OGGETTO: Procedura di rideterminazione di valutazione di impatto ambientale relativo ai lavori di realizzazione del nuovo elettrodotto a 380kV in doppia terna "S.E. Udine Ovest – S.E. Redipuglia" ed opere connesse.

Invio delibera del Consiglio Comunale n. 14 del 06.04.2016 riportante le osservazioni relative alla costruzione ed all'esercizio.

VERIFICA DELLO STUDIO DI IMPATTO AMBIENTALE

Elettrodotto aereo a 380 kV in doppia terna "S.E. Udine Ovest – S.E. Udine Redipuglia" ed opere connesse

Figura 44 - Alternative di tracciato studiate per la Regione FVG

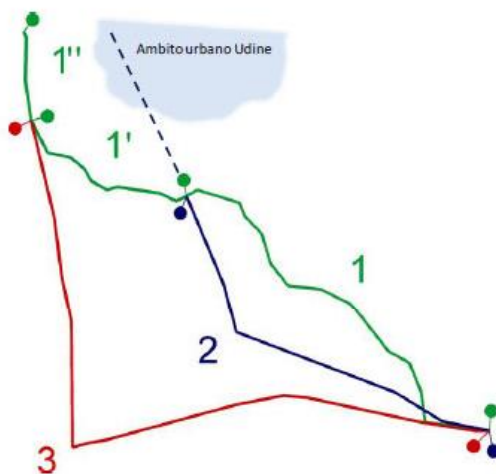
- il tracciato del progetto Terna S.p.A. posto ad autorizzazione (alternativa 1) per le cui cartografie tematiche/valori di dettaglio si rimanda allo SIA;
- un tracciato in adiacenza alle autostrade A4 e A23 (alternativa 2), incluso un ramo che ricalca il tracciato 1, per raggiungere la SE di Udine ovest;
- un tracciato in affiancamento agli esistenti elettrodotti 380 kV Redipuglia – Planais e 380kV Planais – Udine Ovest (alternativa 3), incluso un tratto finale che ricalca il tracciato in autorizzazione (alternativa 1).

Le lunghezze totali sono pari a circa 39 km per le alternative 1 e 2, mentre l'alternativa 3 è decisamente più lunga (ca. 47 km).

7.1.1 Considerazioni sulle opere di mitigazione progettate

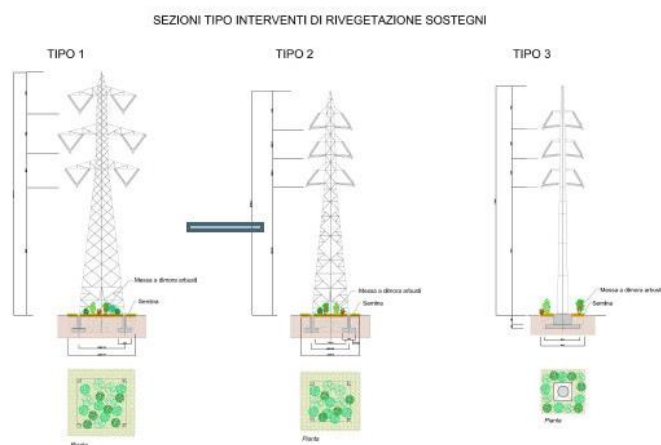
Gli arbusti intorno ai sostegni vanno intesi solo nelle zone di pregio naturalistico, salvo interferenze con gli elementi dell'ecomosaico (ad es. gli arbusti non vanno piantati sui prati stabili dove è casomai pensabile di effettuare dei trapianti in zolla dal cotico erboso originario).
